RESUELVE CONSULTA DE PERTINENCIA DE INGRESO AL SISTEMA DE EVALUACIÓN DE IMPACTO AMBIENTAL, “ACTUALIZACIÓN DE SUPERFICIES ASOCIADAS A CORTA DE VEGETACIÓN Y REFORESTACIÓN EN CÁRCAVA PONIENTE, FUNDO EL PANGUE”.

RESOLUCIÓN EXENTA N° 141/2019

10 MAYO 2019

Figura 1. Depósito El Pangué, cárcavas Oriente y Poniente

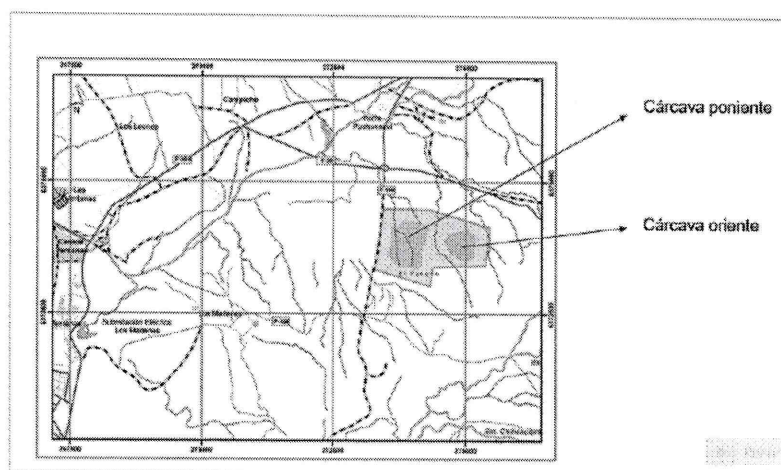
En cuanto a su ejecución, cabe señalar que actualmente se encuentra en etapa de operación la disposición de residuos en el relleno oriente (en adelante, “Cárcava Oriente” o “Cárcava 2”), en tanto que el inicio de la operación del relleno poniente (en adelante, “Cárcava Poniente” o “Cárcava 1”) se encuentra programada para el año 2021.
